**DIRECTIVA 2006/27/CE DE LA COMISIÓN****de 3 de marzo de 2006**

**por la que se modifican, para adaptarlas al progreso técnico, las Directivas del Consejo 93/14/CEE, relativa al frenado de los vehículos de motor de dos o tres ruedas, y 93/34/CEE, relativa al emplazamiento para el montaje de la placa posterior de matrícula de los vehículos de motor de dos o tres ruedas, y las Directivas del Parlamento Europeo y del Consejo 95/1/CE, relativa a la velocidad máxima de fábrica, al par máximo y a la potencia máxima neta del motor de los vehículos de motor de dos o tres ruedas, y 97/24/CE, relativa a determinados elementos y características de los vehículos de motor de dos o tres ruedas**

Figura 1

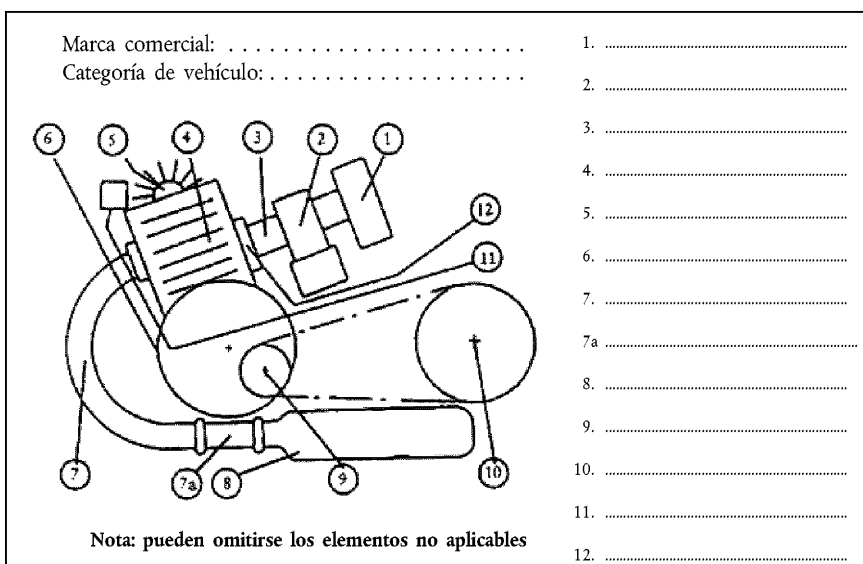
5) En el capítulo 7, en el anexo, la figura 1 se sustituye por la siguiente:
